二、本次通盤檢討計畫內容

三、與經濟部水利署第二河川局協商經過

圖 2 變更橫山都市計畫(第三次通盤檢討)套繪河川線示意圖

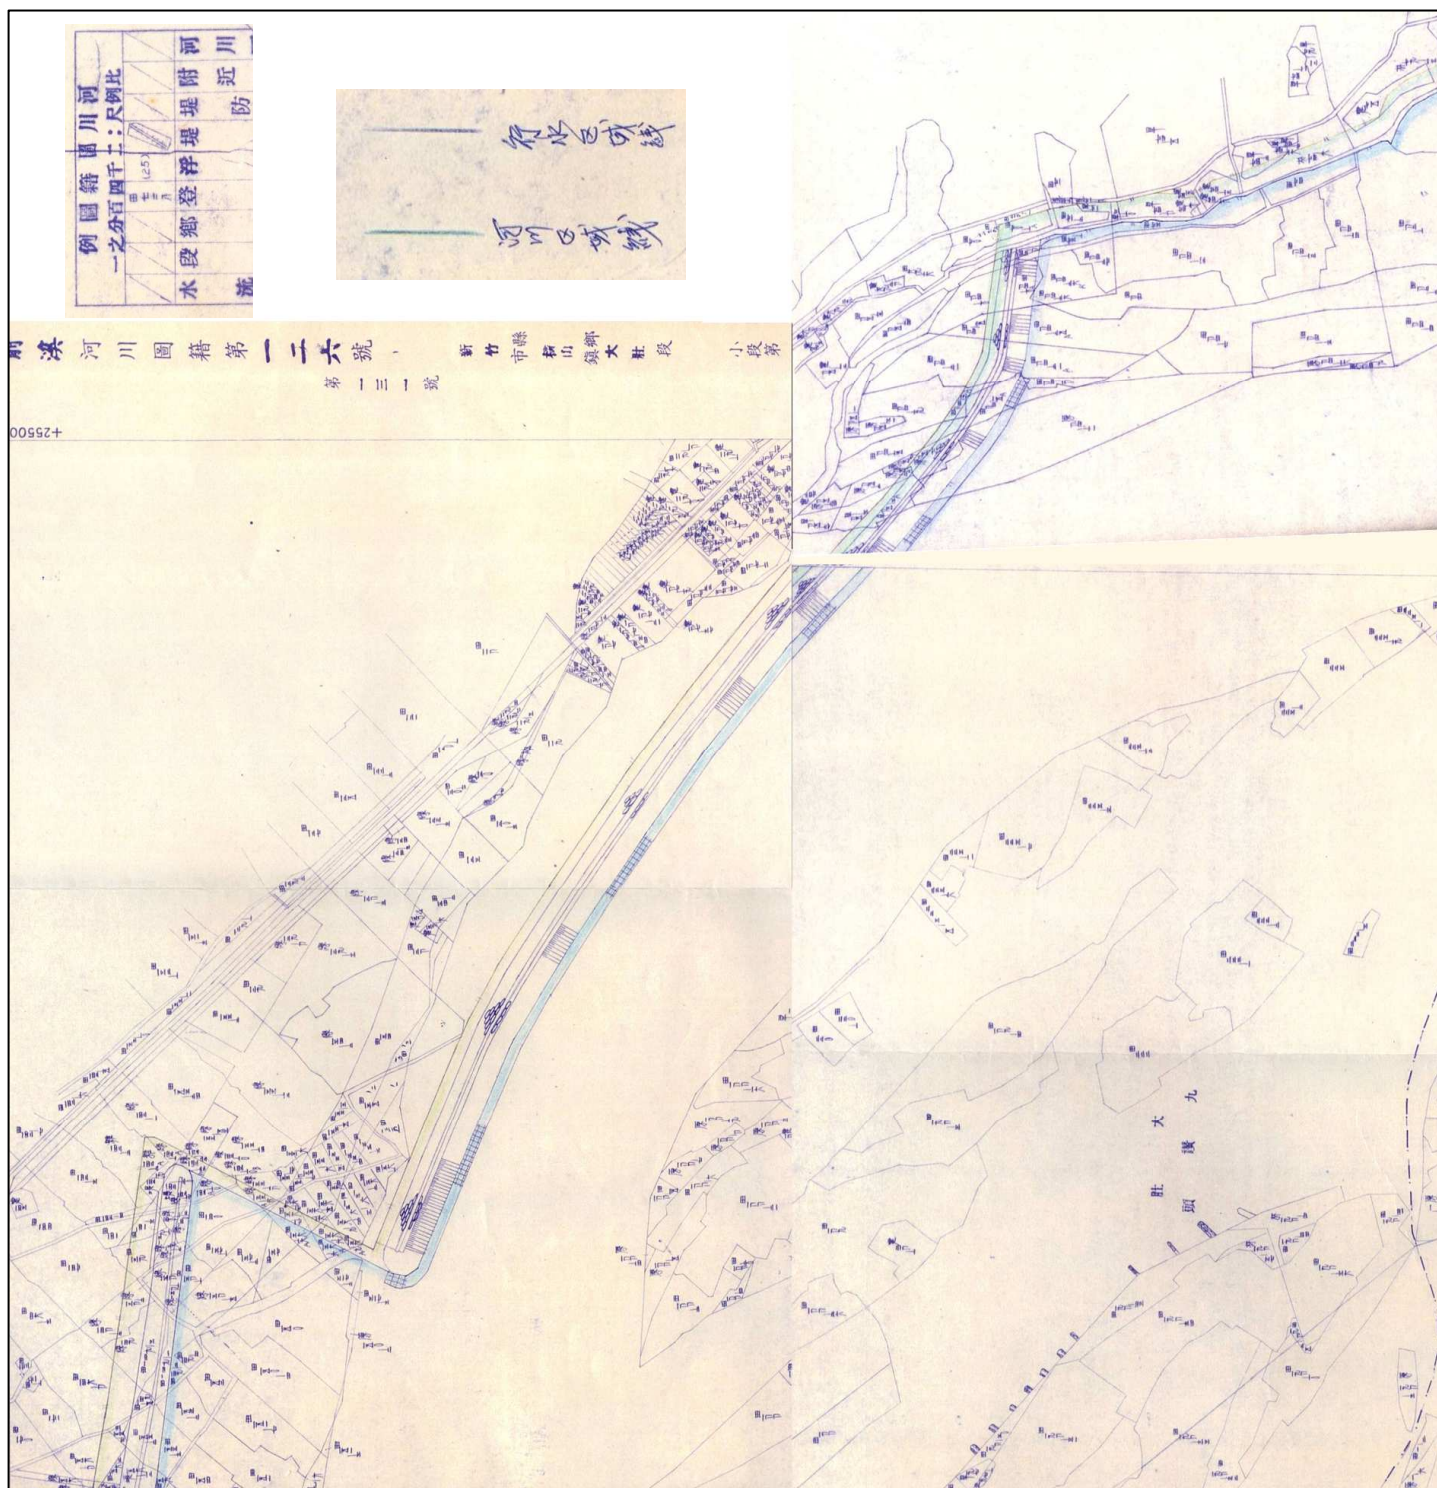
- 訂
線
- 一、復貴公司 97 年 5 月 7 日 97 威字第 9705003 號函。
 - 二、經核對頭前溪公告水道治理計畫用地範圍圖結果，「河川區」使用分區與公告水道治理計畫用地範圍線尚有不符，請貴公司依公告範圍線修正，另核對頭前溪公告之 1/2400 河川圖籍第二原圖套疊河川區域線尚符。
 - 三、本案建請貴公司依新竹縣橫山鄉公所 97 年 3 月 25 日橫鄉建字第 0973000521 號函（諒達）、97 年 3 月 31 日橫鄉建字第 0973000558 號函（諒達）辦理修正，隨文檢附頭前溪公告水道治理計畫用地範圍圖（節本）乙份。

- (一)經濟部水利署第二河川局共提供 76 年 7 月 10 日核定公告文號府建水 151010 號之河川用地範圍線圖檔及 95 年頭前溪河川圖籍圖檔（圖 2），縣府水利單位提供之頭前溪河川圖籍示意如圖 3。
- (二)因計畫區已辦理地籍重測，上述三者之用地範圍線因分別展繪於新、舊地籍圖而略有出入。
- (三)公告圖之座標經轉換後與本案重製後之 67 或 97 系統存有極大誤差。
- (四)後續之使用管理仍應由用地機關洽請河川主管機關依相關規定辦理。
